新竹縣政府工程查核代表照片表

工程名稱：寶山鄉寶新路二段旁野溪復建工程

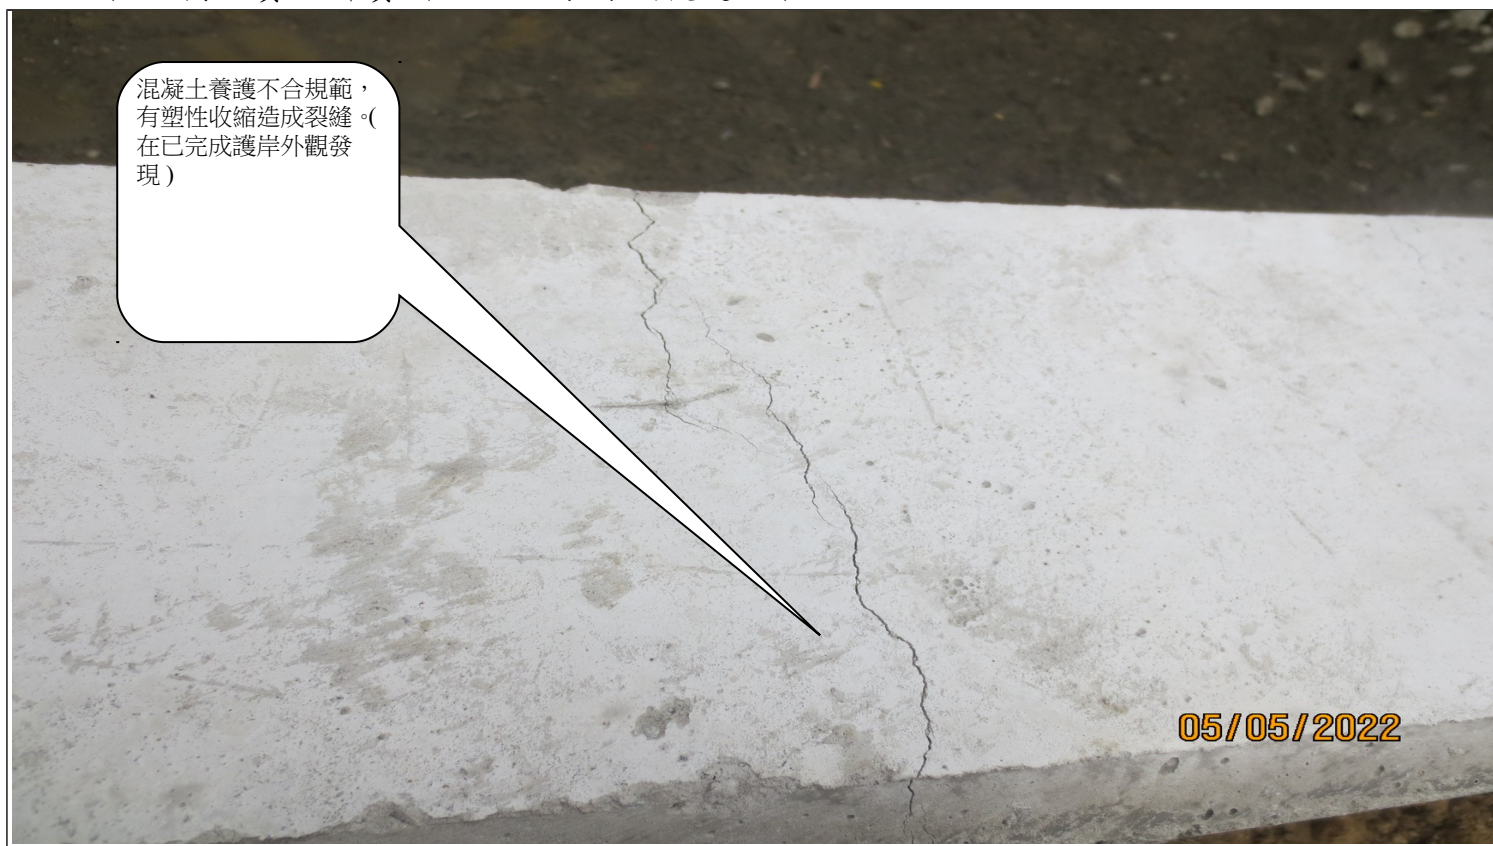
混凝土養護不合規範，有塑性收縮造成裂縫。(在已完成護岸外觀發現)

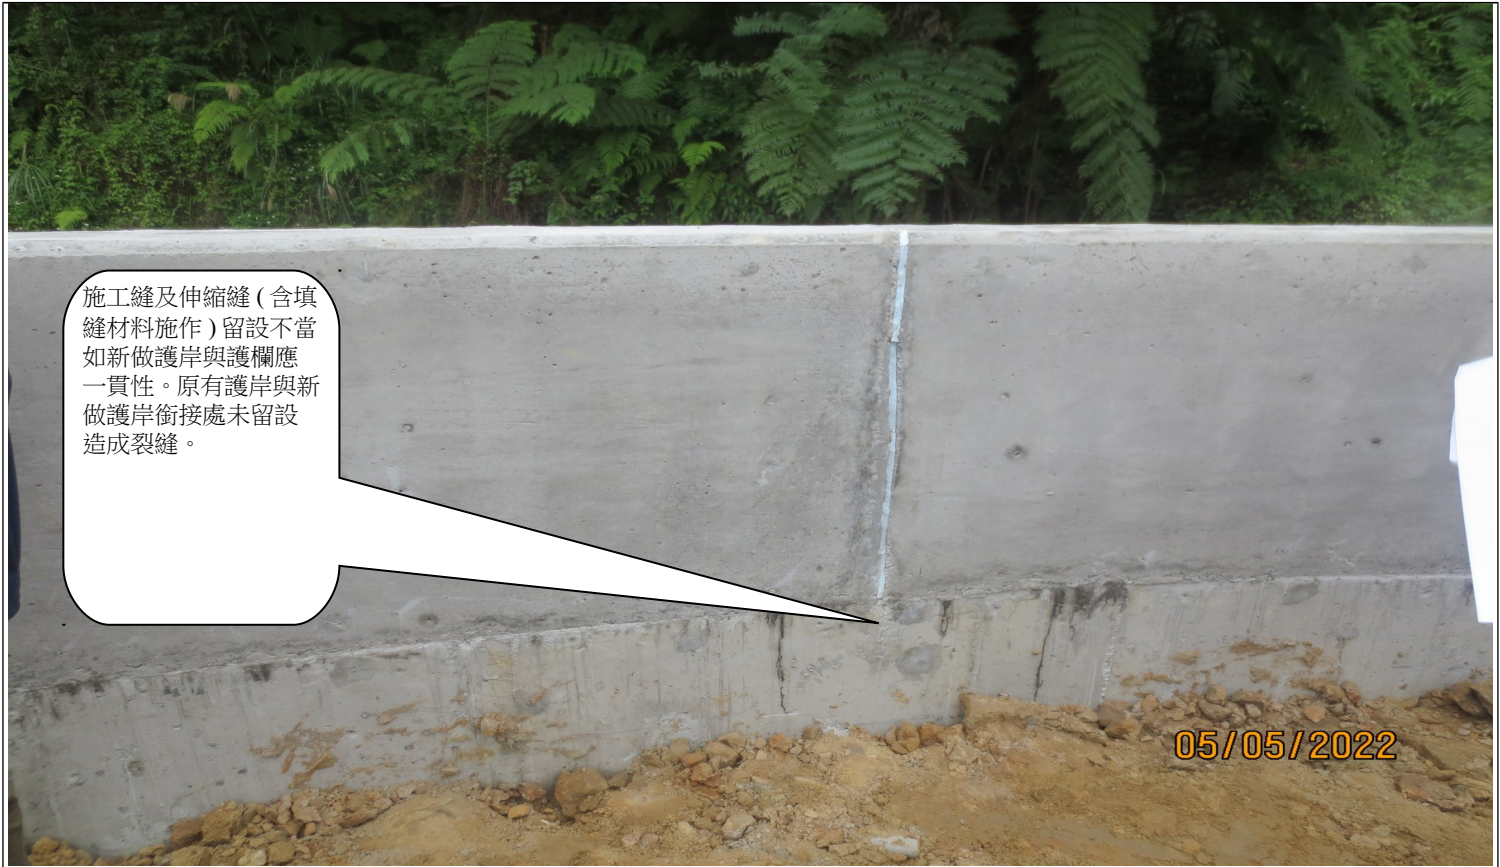
說明	混凝土表面殘留鐵絲未剪除。(在施工起點處修復之護岸外表有發現)
----	---------------------------------

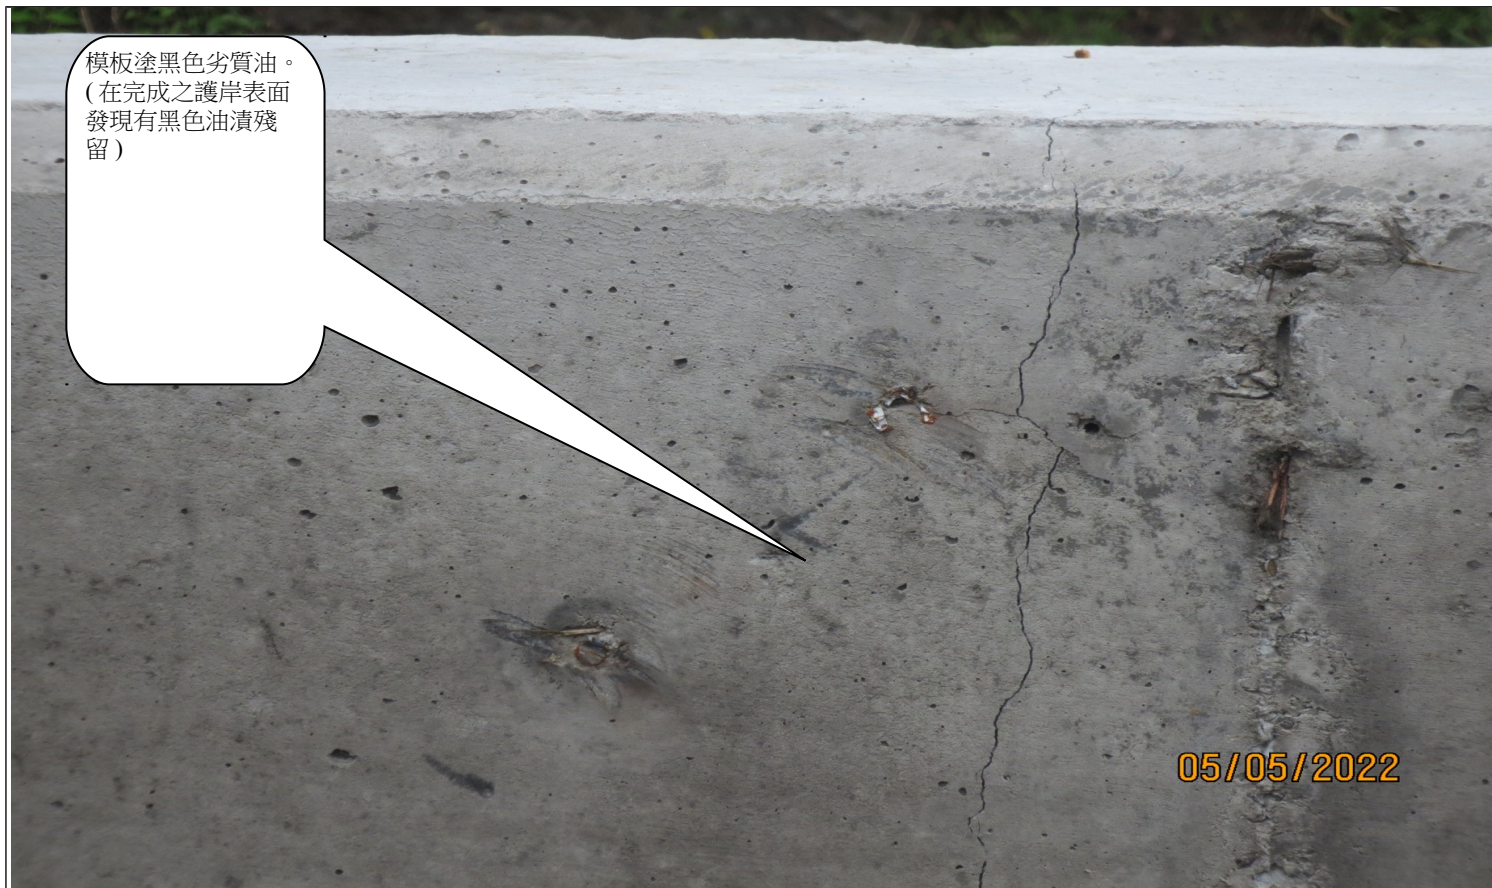
說明	施工縫及伸縮縫(含填縫材料施作)留設不當如新做護岸與護欄應一貫性。原有護岸與新做護岸銜接處未留設造成裂縫。
----	---

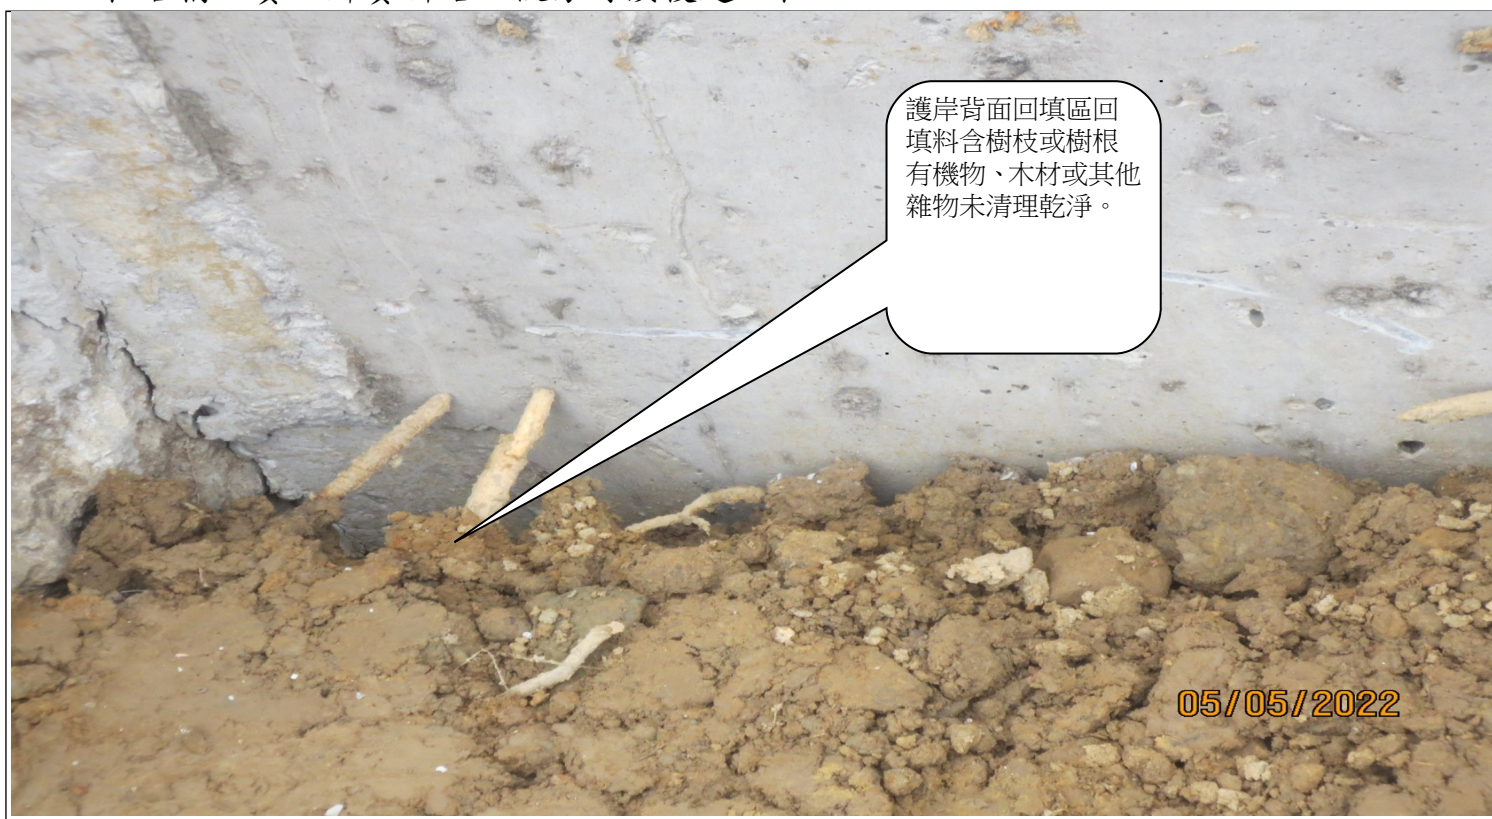
說明	模板塗黑色劣質油。(在完成之護岸表面發現有黑色油漬殘留)
----	------------------------------

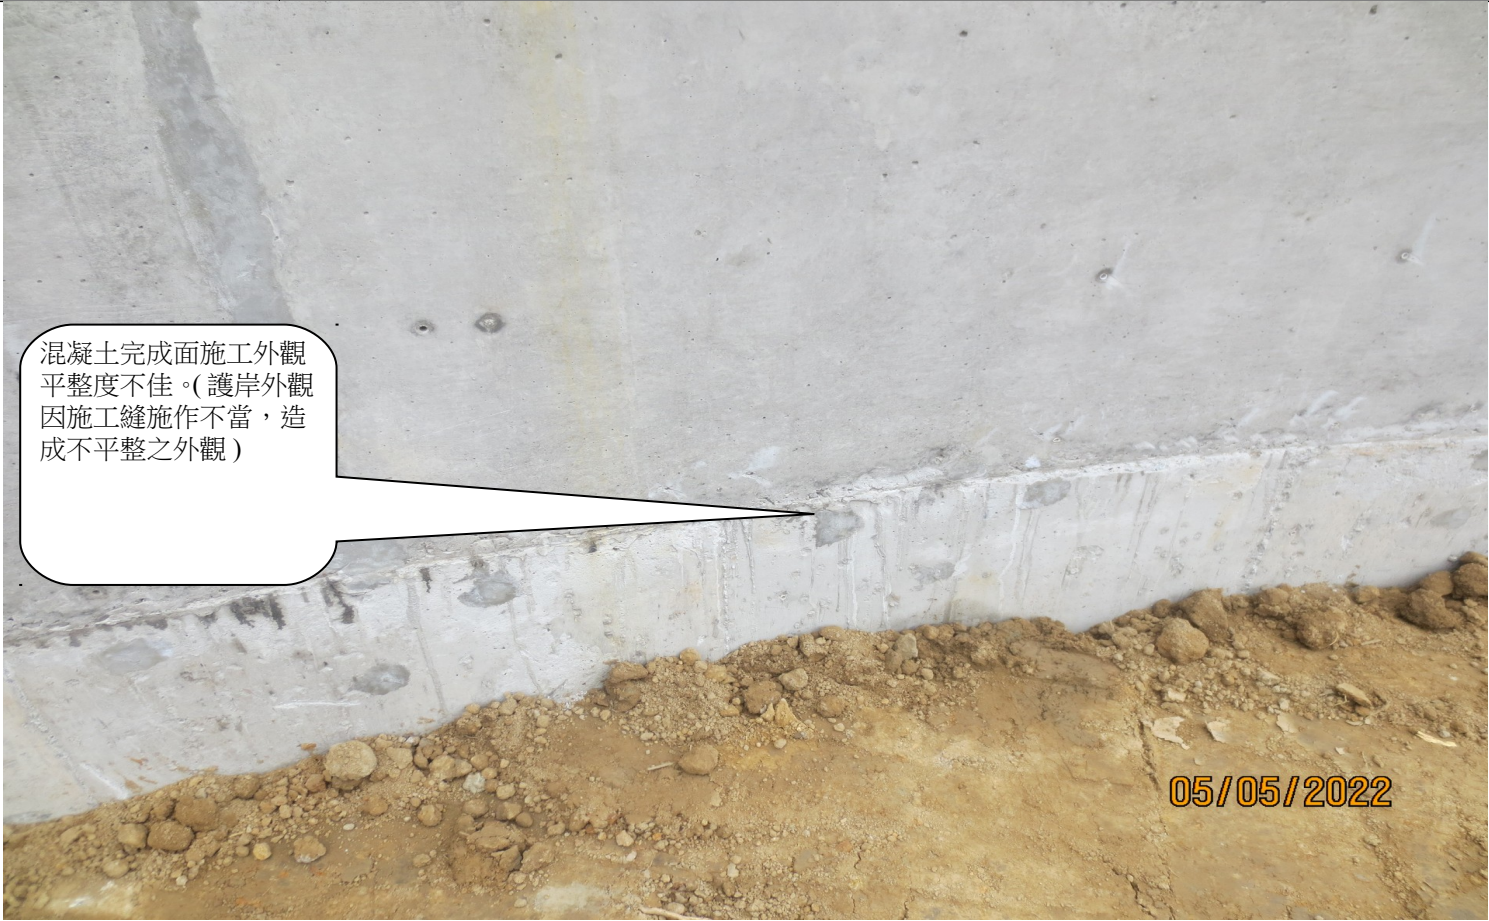
說明	護岸背面回填區回填料含樹枝或樹根有機物、木材或其他雜物未清理乾淨。
混凝土完成面施工外觀平整度不佳。(護岸外觀因施工縫施作不當，造成不平整之外觀)	
說明	混凝土完成面施工外觀平整度不佳。(護岸外觀因施工縫施作不當，造成不平整之外觀)
